SERVICE INFO

Wechsel auf elastischen Keilrippenriemen

Spannrolle 531 0503 10 wird nicht mehr benötigt

Motor: F1AE

Bild 1: Nebenaggregatetrieb bis Motornummer 0113089 mit Spannrolle

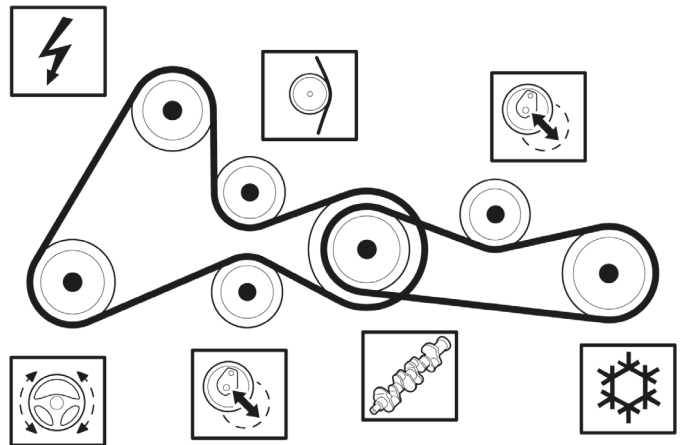
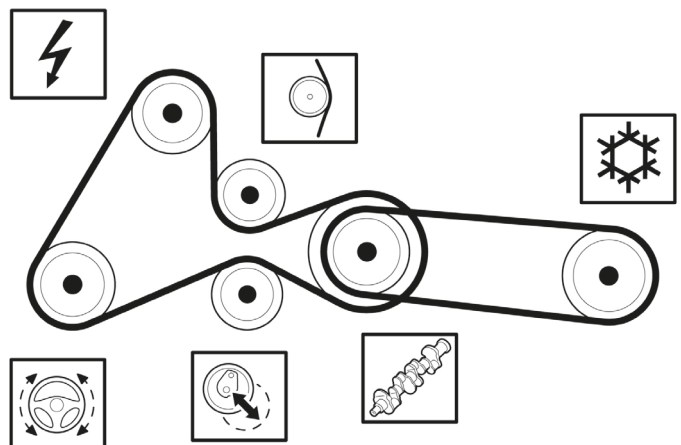
Im Nebenaggregatetrieb für den Klimakompressor verwenden die genannten Fahrzeughersteller ab Motornummer 0113090 einen elastischen Keilrippenriemen. Dadurch entfällt die bisher für den herkömmlichen Keilrippenriemen benötigte Spannrolle.

Die Motoren bis Motornummer 0113089 können im Zuge der Wartung ebenfalls auf den elastischen Keilrippenriemen FB4EPK903 umgerüstet werden. Auch hier wird dann keine Spannrolle mehr benötigt.

Der elastische Keilrippenriemen erfüllt uneingeschränkt alle technischen Anforderungen und kann bedenkenlos auch bei den Motoren bis Motornummer 0113089 montiert werden. Bei der Umrüstung auf einen elastischen Keilrippenriemen darf unter keinen Umständen eine Spannrolle montiert werden!
